ПАСПОРТ ДОСТУПНОСТИ

**Государственное бюджетное учреждение здравоохранения
«Санкт-Петербургский клинический научно-практический
центр специализированных видов медицинской помощи
(онкологический) имени Н.П. Напалкова»**

АКТ ОБСЛЕДОВАНИЯ объекта социальной инфраструктуры К ПАСПОРТУ ДОСТУПНОСТИ ОСИ

Фото № 10 – Вход на территорию № 2

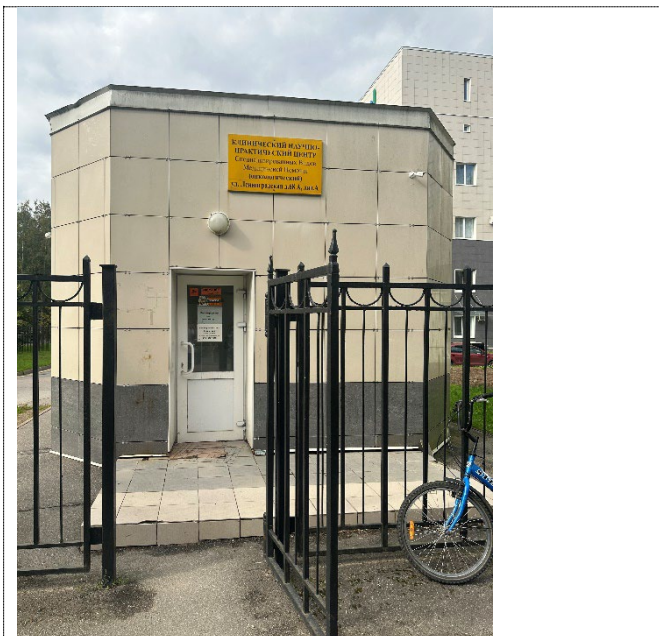
1.1	Вход (входы) на территорию	есть	-	6, 10, 11, 12	-Вход на участок № 1 не оборудован элементами информации об объекте. -Вход № 2 (служебный вход) имеет перепад высот 0, 1 м, что не соответствует нормативным требованиям.	все	-Оборудовать вход № 1 на участок элементами информации об объекте. -Обозначить вход № 2 как служебный вход и обозначить направление доступного входа на территорию.	ТР

Фото №37 – Тамбур № 1

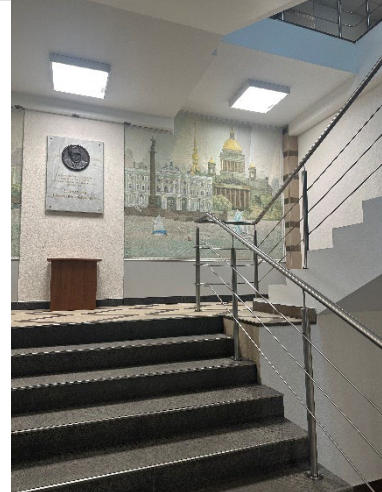
2.5	Тамбур	есть	16	37, 44, 45	<u>Вход в приемное отделение</u> - Ширина рабочей створки второй двери в тамбуре 0,71 м. – не соответствует нормативным требованиям. - Отсутствует контрастная маркировка на двери. Резиновый коврик не соответствует нормативным	все	<u>Вход в приемное отделение</u> - При двухстворчатых дверях одну рабочую створку предусмотреть шириной в свету не менее 0,9м. - Оборудовать прозрачные полотна дверей контрастной маркировкой. - Следует закрепить на полу резиновые коврики.	ТР

Фото №70 – Конференц-зал

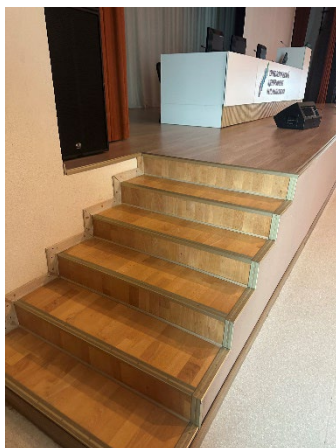
4.2	Зальная форма обслуживания	есть	36	69, 70, 71, 72, 73	<u>Конференц-зал</u> - Лестница, ведущая на сцену, не имеет ограждения и не дублируется пандусом или другим подъемным устройством. -Выходы из зала не обозначены для слабовидящих. -Отсутствует контрастная маркировка ступеней -Отсутствует тактильная разметка. -Отсутствует индукционная петля для зала.	все	См. комментарии к заключению

1. Установить световой маяк на высоте 1,5 м при выходе из зала. Устанавливается на высоте 1,5 м парой световых маяков, для обозначения габаритов выхода.
2. Выходы из зала промаркировать контрастной маркировкой.
3. На проступях верхней и нижней ступеней марша лестницы нанести контрастные или контрастные фотолюминисцентные полосы, шириной 0,08-0,1 м.
4. Оборудовать тактильно-контрастными указателями места в зале в соответствии с нормативными требованиями.
5. Лестницу на сцену оборудовать поручнями с ограждениями.
6. Выделить места для инвалидов на кресло - коляске в последних рядах. Каждое место должно иметь размеры в плане 0,9х1,4 м.
7. Оборудовать зал индукционной петлей для слабослышащих.
